Revisionstext V2053

Updaten des Senders

Menü „Sprach Ankündigungen“

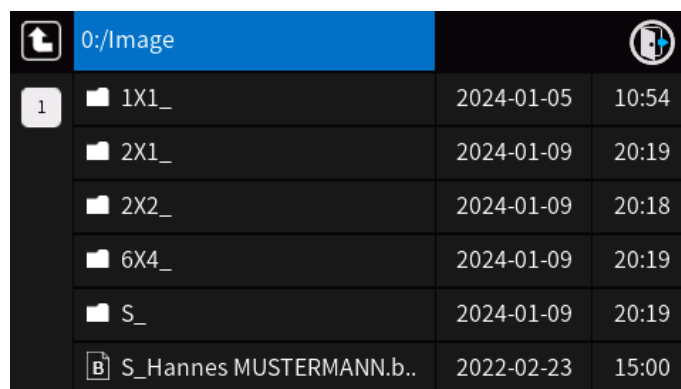
Anzahl der möglichen Benutzerwarnungen auf 12 erhöht.
